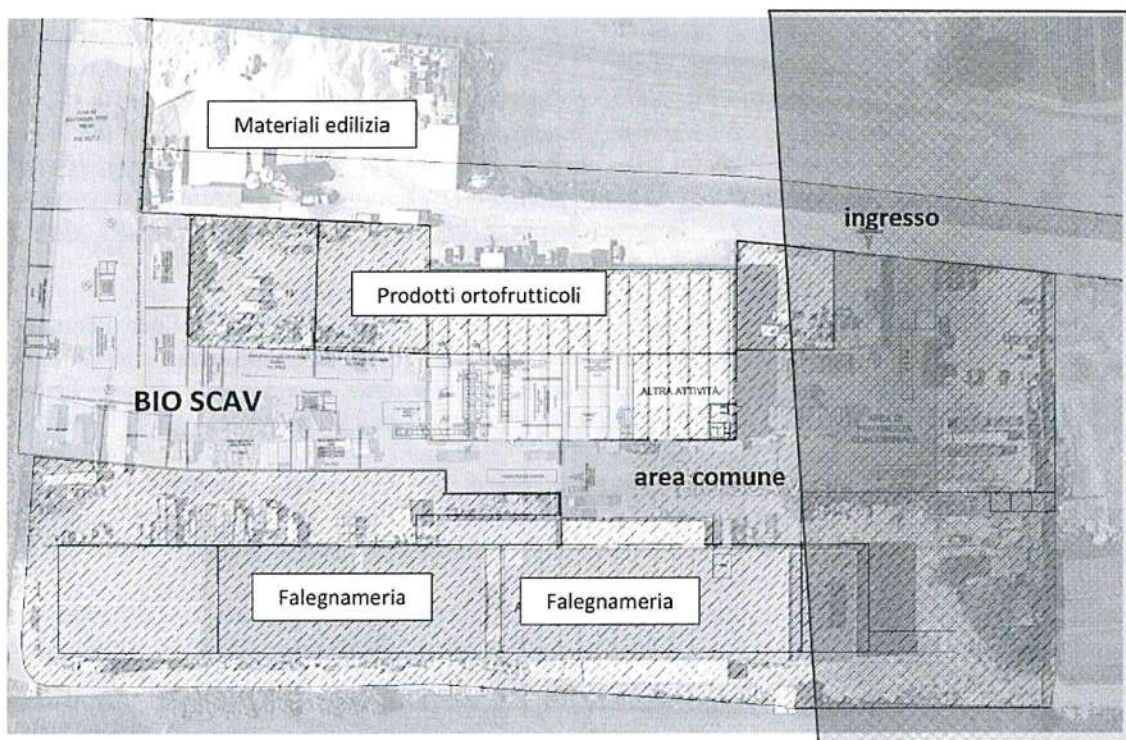
Permane, anche successivamente all'acquisizione della documentazione integrativa, inoltrata con nota prot. 8823 del 10/01/2022, scarsa chiarezza circa la reale consistenza dell'impianto in rapporto con le attività immediatamente adiacenti.

Solo la sovrapposizione, effettuata dal gruppo istruttore, tra planimetria del layout ed ortofoto satellitare, ha consentito di definire i reali confini dell'attività rispetto all'intero lotto denominato condominio industriale.

In particolare, non risulta chiaro in che misura vi è promiscuità con l'area dove ricade l'attività di falegnameria, in riferimento all'ingresso ed ai sottoservizi (cfr elaborato 1.3.5 *planimetria reti impiantistiche*).

Si può inoltre notare che la fascia di rispetto dal torrente Savone include l'area di pertinenza condominiale da cui si accede all'attività.
